Revisie Detailadvies Wilhelminapolder, Oostbevelandpolder

Aan : Annette Kieftenburg (Deltares)
 Van : Pol van de Rest (Svašek)
 Tweede lezer : Maarten Jansen (Svašek)
 Datum : 24 november 2009
 Betreft : RKZ-1906.022_B_Revisie_Wilhelminapolder, Oostbevelandpolder
 Status : Definitief
 Ref. Svasek : PvdR/1463/09284/B

Let op: dit advies is een revisie van het advies Wilhelminapolder, Oostbevelandpolder van 16 augustus 2007 [ref 10]. Ten opzichte van het voorgaande advies is het dijkvak 45b opgedeeld in twee aparte dijkvakken, genaamd 45b1 en 45b2. De randvoorwaarden van de dijkvakken 45b1 en 45b2 vervangen de randvoorwaarden van dijkvak 45b uit het vorige advies [ref 10]. Er is een overlap aan de oostzijde van het traject met het detailadvies Stormsandepolder, Polder Breede Watering [ref 7], waarin de dijkvakken 45b t/m 52b zijn beschouwd. De randvoorwaarden voor dijkvak 45b die in dat advies zijn afgegeven zijn hoger dan in dit advies. De randvoorwaarden in dit advies vervangen de eerder afgegeven waarden. Deze verlaging is het gevolg van aangescherpte modelcorrecties [ref 3]. Daarnaast is er een overlap met het advies Wilhelminapolder, Zandkreekdijk [ref 15], waarin de dijkvakken

Figuur 2: Dijkvakken 43 t/m 45b

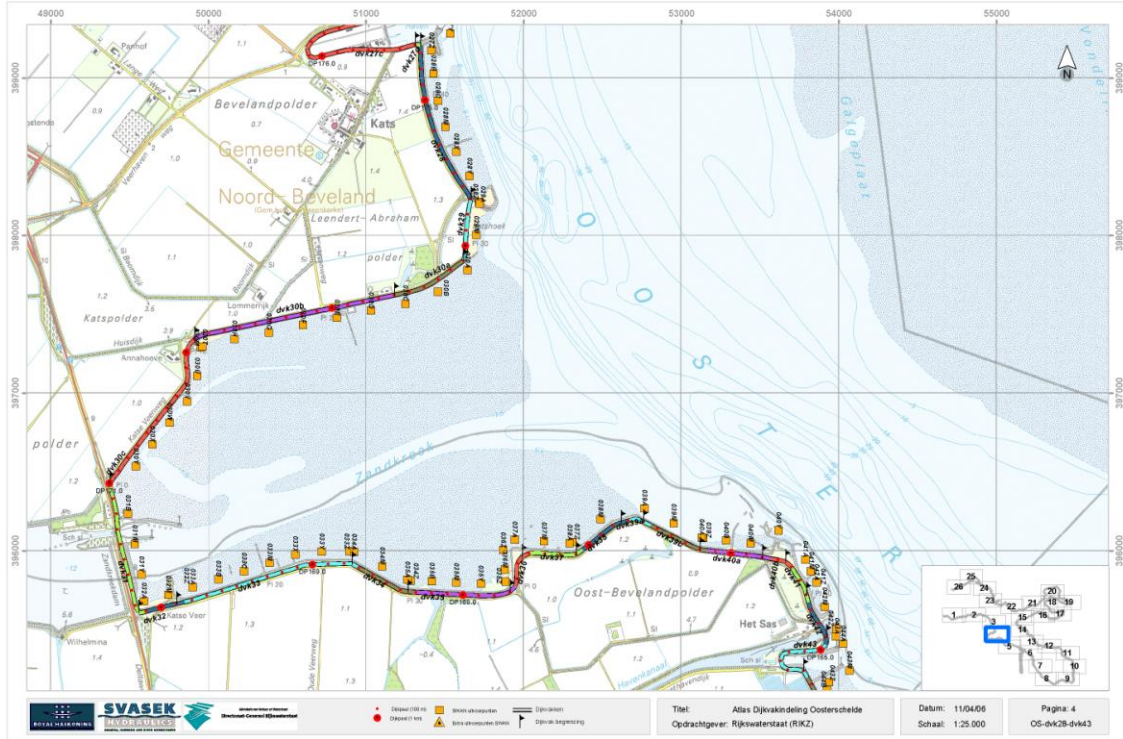
Let op: de begrenzing van dijkvak 45b is gewijzigd en daardoor niet juist in onderstaande figuur. De juiste begrenzing is weergegeven in Figuur 3.

Figuur 3: Ligging dijkvakken 45a, 45b1 en 45b2 (met blauw zijn de ongewijzigde dijkvakgrenzen t.o.v. ref 10 aangegeven en met rood de nieuwe dijkvakgrens tussen de dijkvakken 45b1 en 45b2)

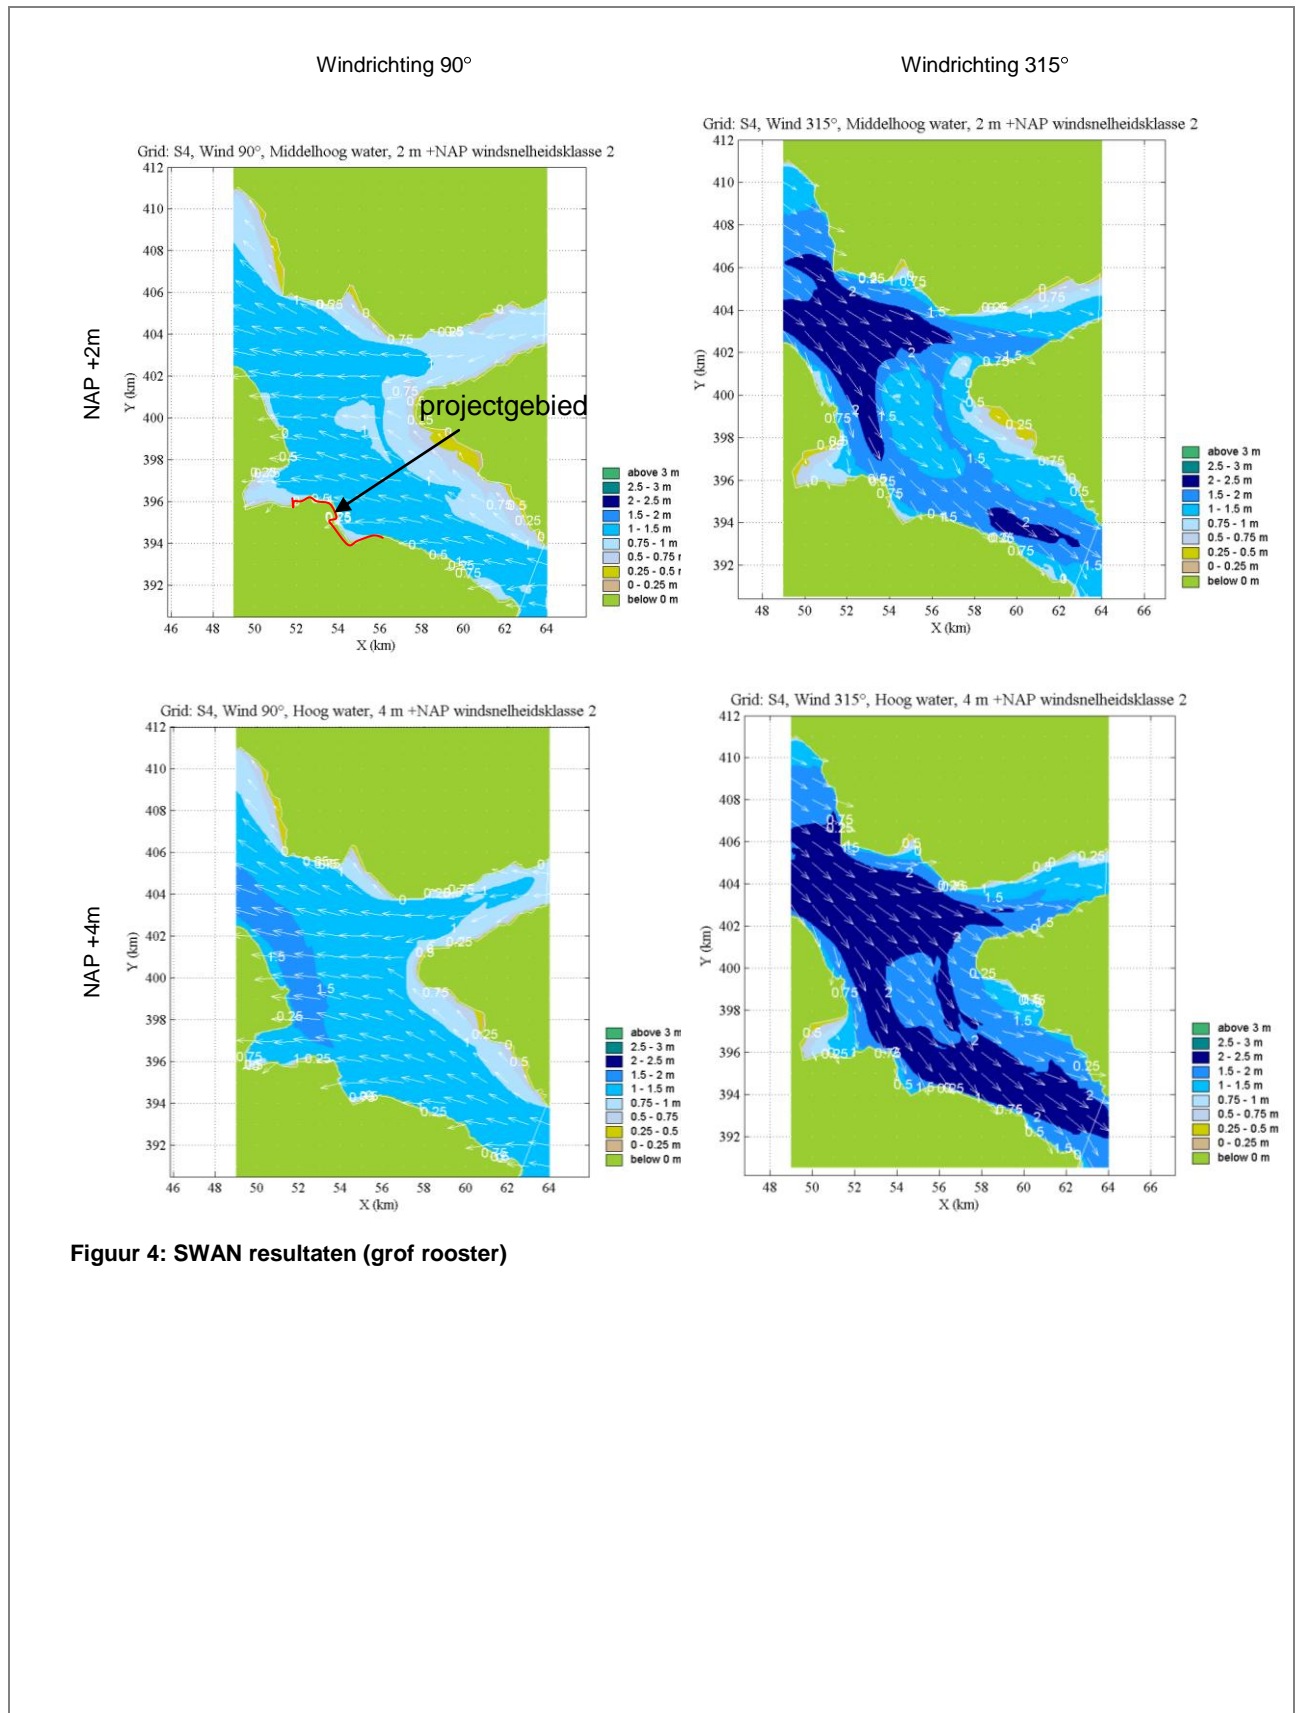
Dijkvak 45b is op verzoek van projectbureau Zeeweringen opgedeeld in een tweetal dijkvakken, ten opzichte van het vorige advies [ref 10], welke dijkvakken 45b1 en 45b2 worden genoemd. De nieuwe ligging van de dijkvakken is weergegeven in Figuur 3 en aangegeven in Tabel 1. Bij het ontwerp is gebleken dat op basis van de randvoorwaarden uit het vorige advies [ref 10], geen gekantelde betonblokken toegepast kunnen worden in dijkvak 45b, maar echter wel in dijkvak vak 45a. Praktisch gezien blijft er daardoor een kort stuk dijkttraject over van dp 162.25 tot dp 162.40, waar geen gekantelde betonblokken toegepast kunnen worden. Door opdeling van dijkvak 45b in twee aparte dijkvakken sluiten de randvoorwaarden specifiek aan op de opgesplitste dijkvakken, waardoor gekantelde betonblokken (van dp 162.25 tot dp 162.40) alsnog kunnen worden toegepast en een praktischer ontwerper kan worden gemaakt.
